Comune di **CASELETTE**

PIANO REGOLATORE COMUNALE VARIANTE GENERALE

REPORT DI CONTRODEDUZIONI ALLE OSSERVAZIONI (R.C.O.)

PROGETTO DEFINITIVO

Ortofoto (sopra) e stralcio della Proposta Tecnica di Progetto Preliminare (sotto)

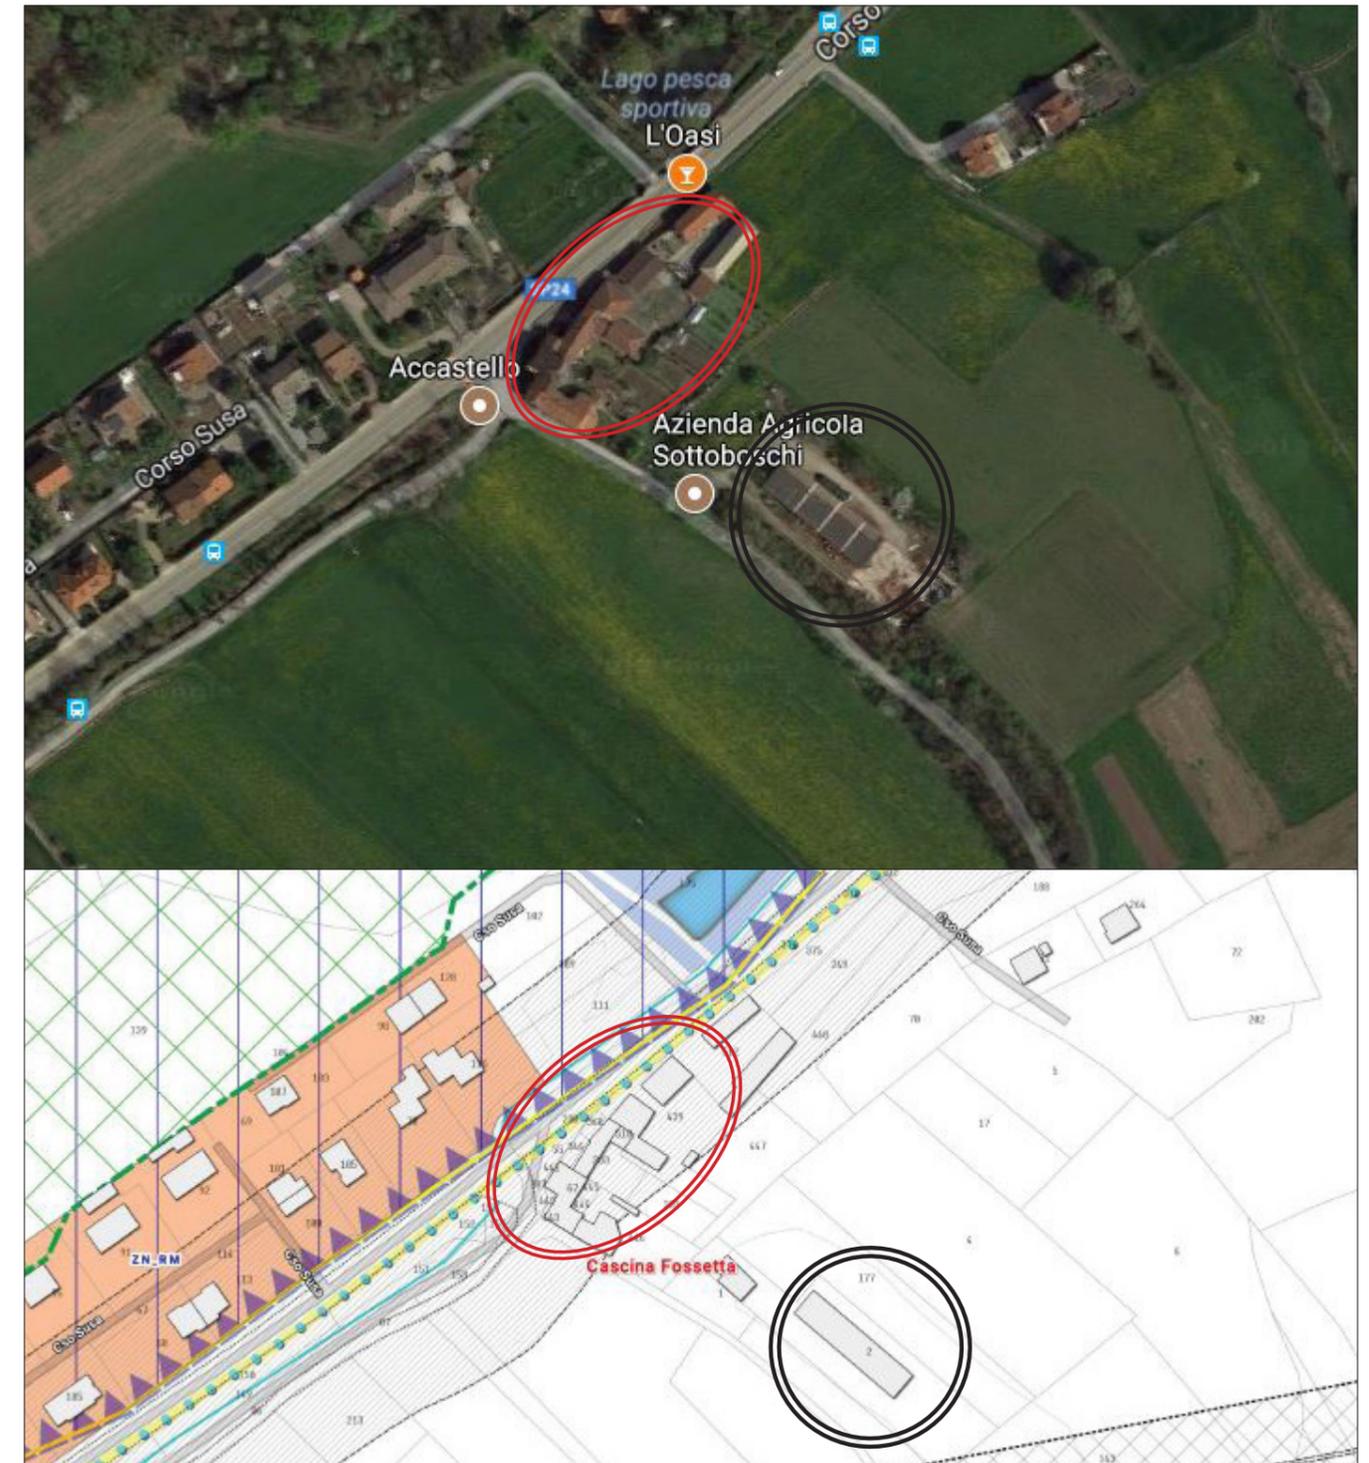
Tavola azzonamenti: cascina Fassetta e Sottoboschi non sono indicate come ZN_AN (Zona Normativa Nuclei Agricoli)

La richiesta **può essere parzialmente accolta** in quanto l'istanza è coerente per quanto riguarda cascina Fassetta, mentre cascina Sottoboschi non presenta attualmente i caratteri di nucleo agricolo così come definito all'interno delle NUA nella relativa sezione

Catasto (sopra) e stralcio della Proposta Tecnica di Progetto Preliminare (sotto)

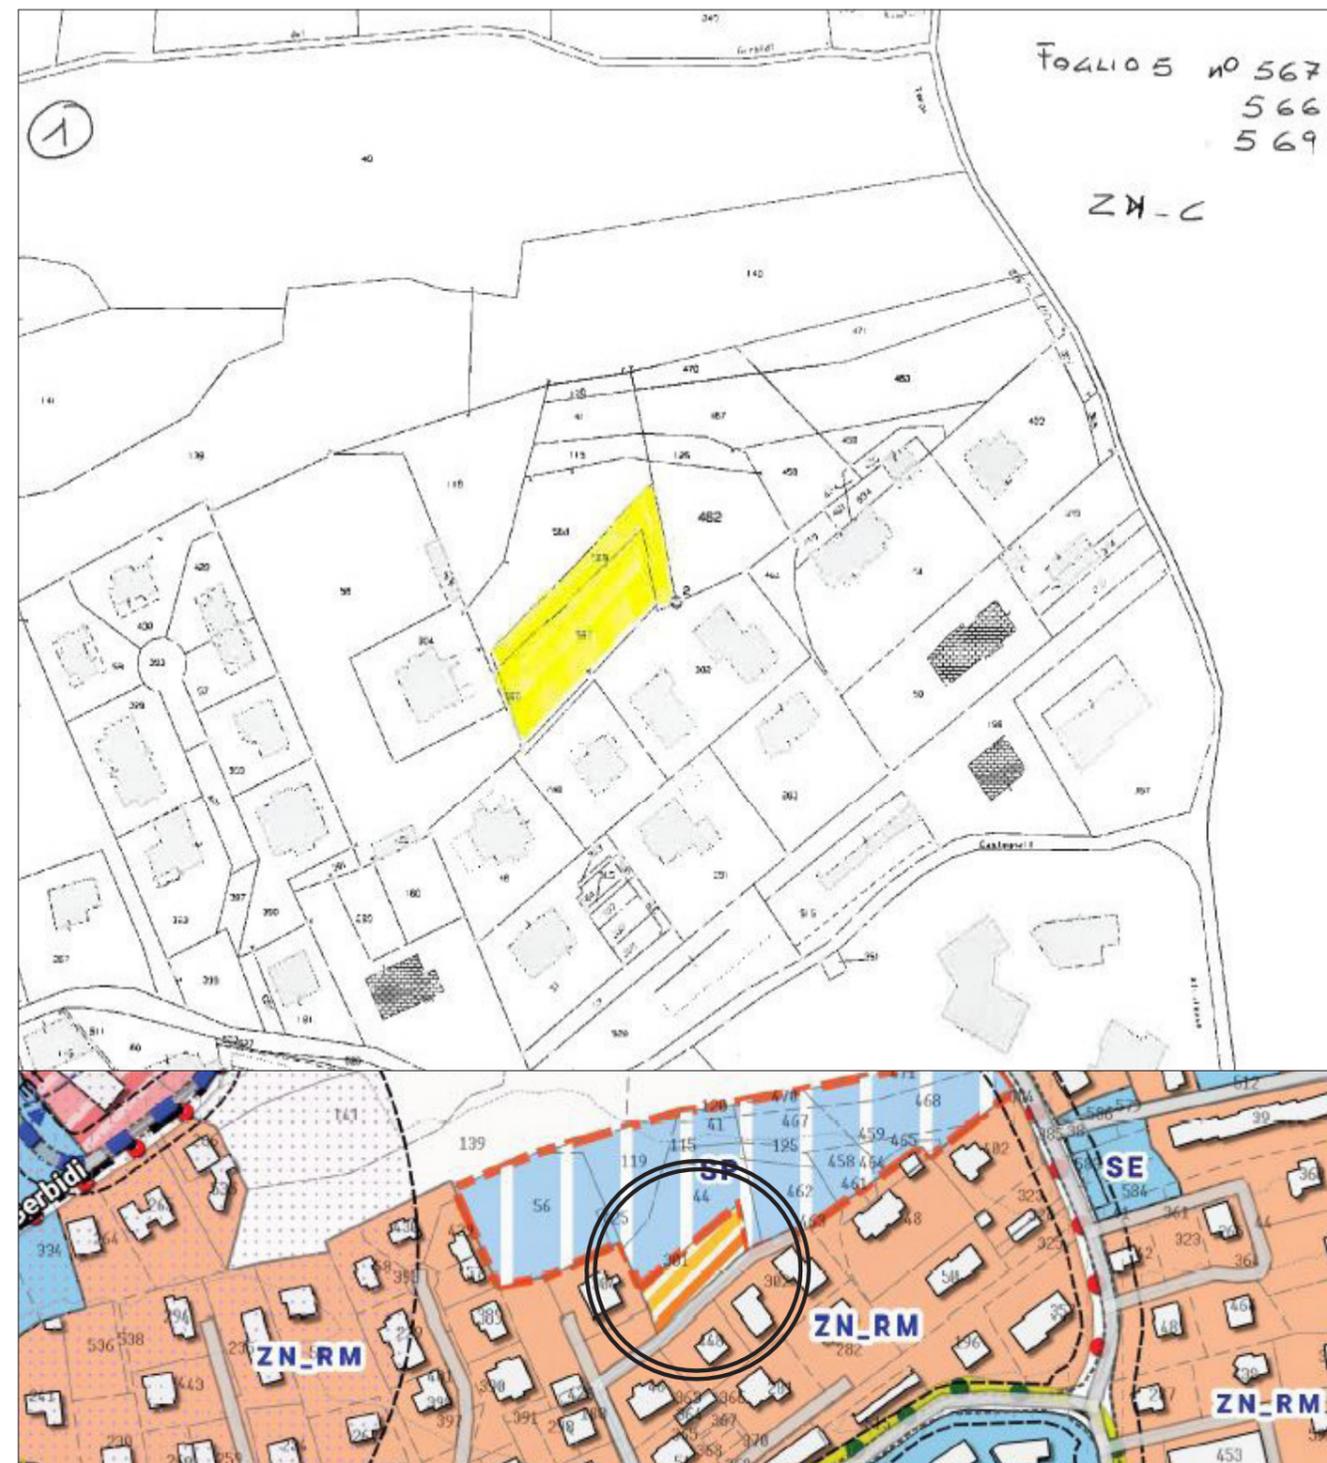
Il lotto ZN_C individuato al Foglio 5 n. 301 deve essere ridelimitato comprendendo le particelle Foglio 5 n. 567 - 566 e 569 come da planimetria allegata

La richiesta può essere accolta in quanto osservazione pertinente e migliorativa dei contenuti del piano

Catasto (sopra) e stralcio della Proposta Tecnica di Progetto Preliminare (sotto)

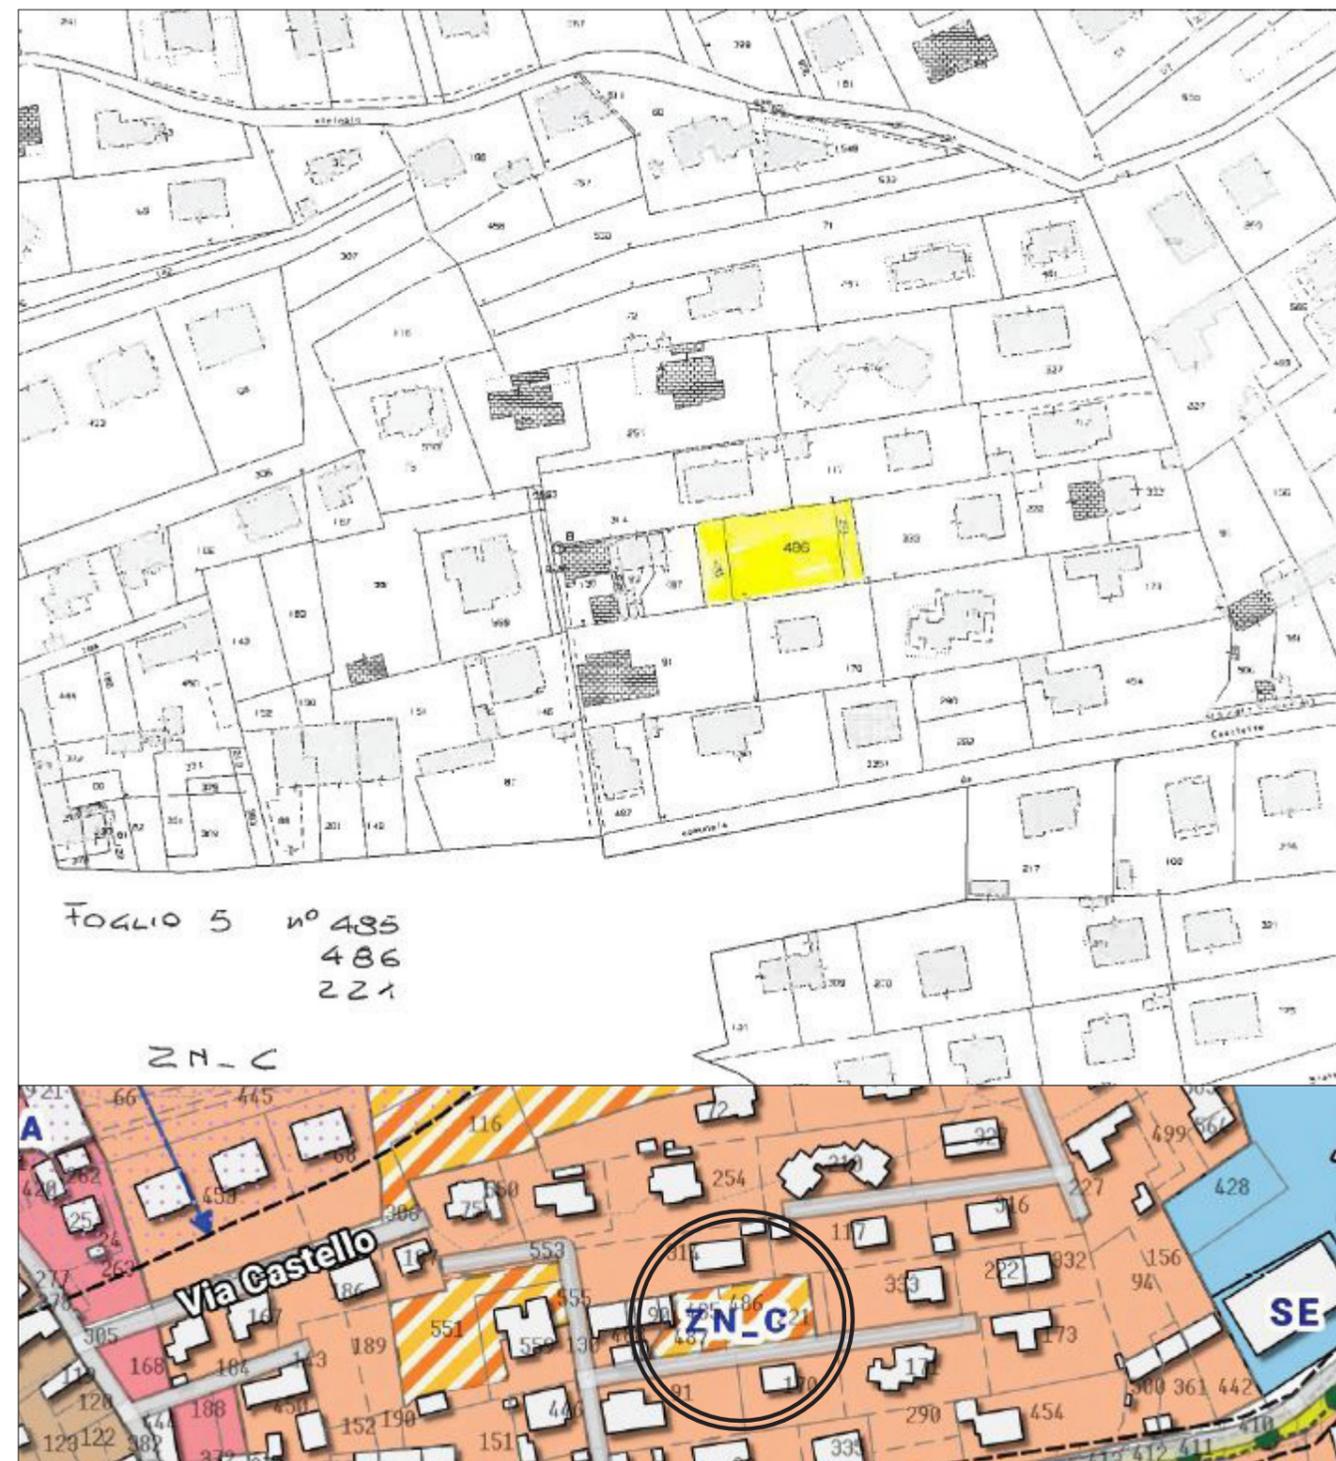
Il lotto ZN_C individuato al Foglio 5 n. ri 486 – 485 e 487 deve essere ridelimitato comprendendo le particelle Foglio 5 n. 485 - 486 e 221 come da planimetria allegata

La richiesta può essere accolta in quanto osservazione pertinente e migliorativa dei contenuti del piano
